Informe Consolidado de Solicitud de Aclaraciones, Rectificaciones y/o Ampliaciones a la Declaración de Impacto Ambiental del Proyecto "Ampliación Planta de Tratamiento de Aguas Servidas Etapa 3"

Nombre del Titular : BCC S.A.
Nombre del Representante Legal : Rodrigo A. Zavala Rivera
Dirección : Av. La Montaña 4608, Comuna de Lampa.

El presente Informe Consolidado de Solicitud de Aclaraciones, Rectificaciones o Ampliaciones a la Declaración de Impacto Ambiental del proyecto "Ampliación Planta de Tratamiento de Aguas Servidas Etapa 3", contiene las observaciones generadas en virtud de la revisión de la Adenda.

Figura 1: Figura A - 1 del reporte de modelación de dispersión de olor (Anexo 5 de la DIA: Modelación de Olores)

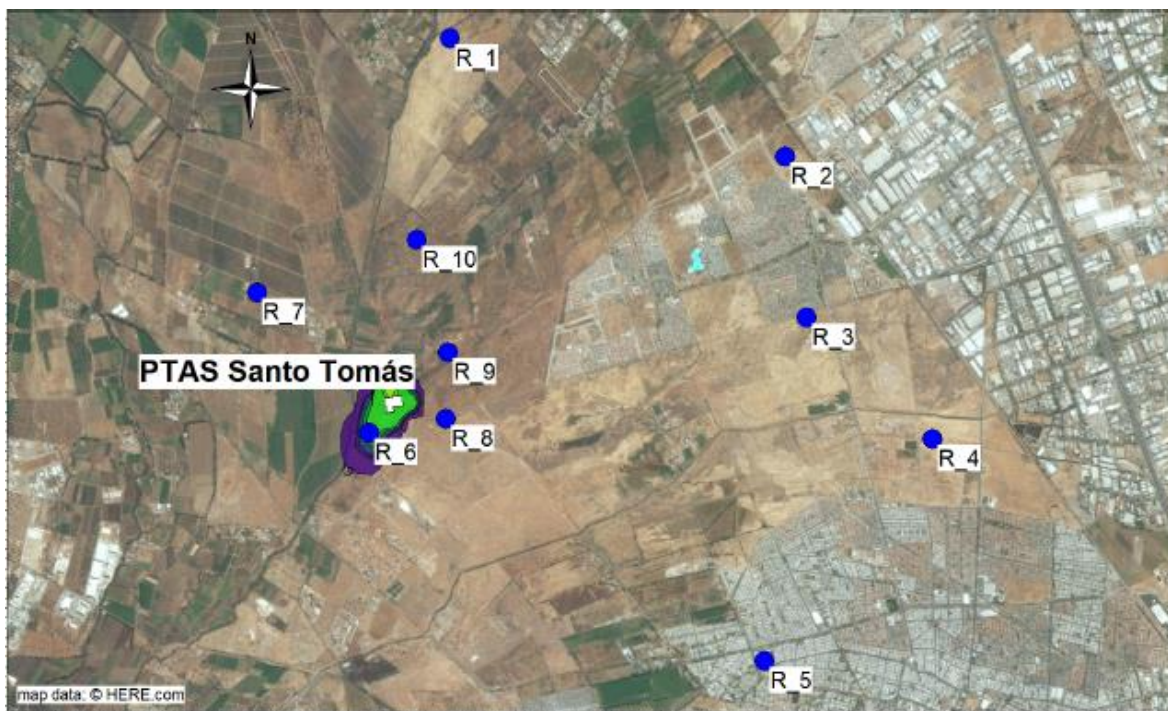
- 97 Considerando las observaciones anteriores en materia de olor, se solicita realizar una nueva modelación con las emisiones corregidas, para reevaluar los impactos en los receptores. Cabe recordar que la modelación debe considerar el escenario más desfavorable, que corresponde a los receptores más cercanos al área del Proyecto. Lo anterior, debido a que en el reporte de muestreo entregado, en particular en el Anexo A: Resultados gráficos de la modelación presentado en el estudio de modelación de olores del Anexo 5 de la DIA, se observan áreas pobladas cercanas al proyecto que no fueron consideradas como receptores, y otros receptores considerados se encuentran mucho más alejado del área del proyecto. Reevaluar la elección de los receptores al momento de repetir la modelación considerando lo establecido en la guía para la Predicción y Evaluación de Impactos por Olor en el SEIA (SEA, 2017) y adjuntar todos los datos y archivos digitales de la nueva modelación en la presentación de la Adenda.

- 98 En el acápite 1.6.1.3 del Capítulo 1 de la DIA, se indica que: *“lo existente seguirá operando de la misma forma que en la actualidad”*. Debido a esto, se solicita al Titular considerar en la modelación de olor del escenario proyectado las mismas fuentes del escenario actual, más las nuevas fuentes a incorporar. Considere todas las observaciones del presente ICSARA sobre las modelaciones de olor.
